改善箇所説明図

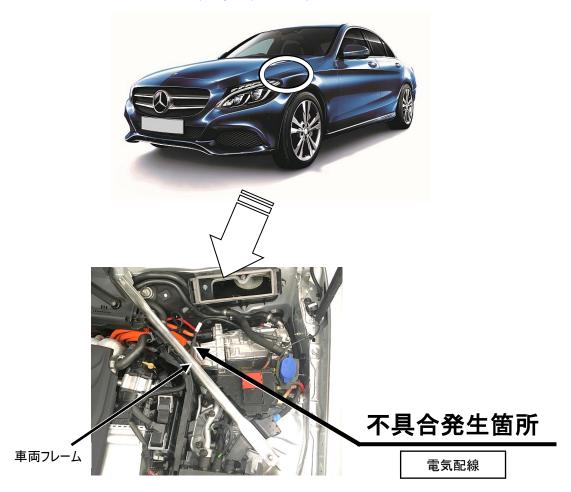
注: は、点検し干渉がある場合は、適切な配策へ修正、被覆が削れている場合は、交換を行う 部品を示す。

ハイブリッド車両の電気配線において、部品組み付け時の作業指示が不適切なため、車両フレームに電気配線が干渉しているものがある。そのため、走行時の振動等で被覆が削れ、車両フレームに短絡し、最悪の場合、火災に至るおそれがある。

全車両、電気配線と車両フレームの干渉状況を点検し、干渉がある場合は適切な配策へ修正する。なお、被覆が削れている場合には、電気配線を新品に交換する。
